**Avis de la mission régionale
d'autorité environnementale
Hauts-de-France
sur le projet de fonderie de recyclage de chutes d'aluminium
sur la commune de Ham (80)
Études d'impact et de dangers du 16 juin 2023**

n°MRAe 2023-7317 et 2023-7399

AVIS n°2023-7317 et 2023-7399 rendu le 06 octobre 2023 par délégation de
la mission régionale d'autorité environnementale Hauts-de-France

Figure 5. Schéma de collecte des rejets aqueux (source : permis de construire CG21 2023)

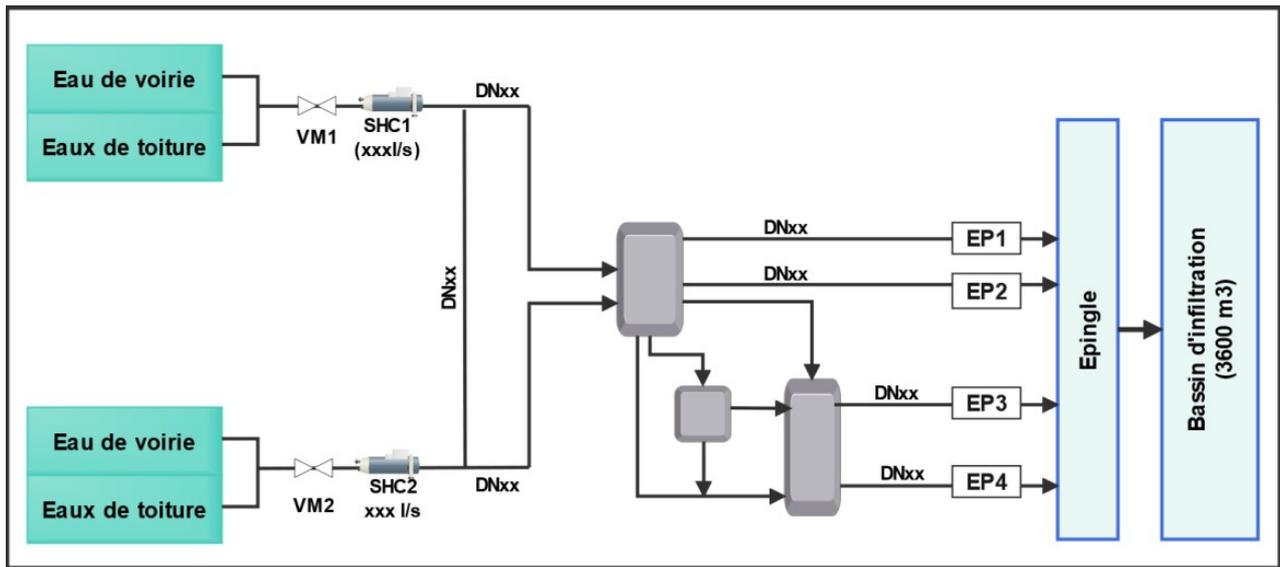
Pour les nouvelles installations, la mise en place d'un réseau séparatif des eaux pluviales de celles de voiries susceptibles d'être polluées est à étudier. L'amélioration éventuelle de la séparation du réseau en tout ou partie sur les installations existantes est à examiner.

- revoir et compléter la description de la gestion des eaux pluviales, en lien avec l'étude de dangers et la gestion de la rétention des eaux d'extinctions en cas d'incendie (cf II.4.3) ;
- d'étudier la séparation du réseau des eaux pluviales de celles de voiries susceptibles d'être polluées.
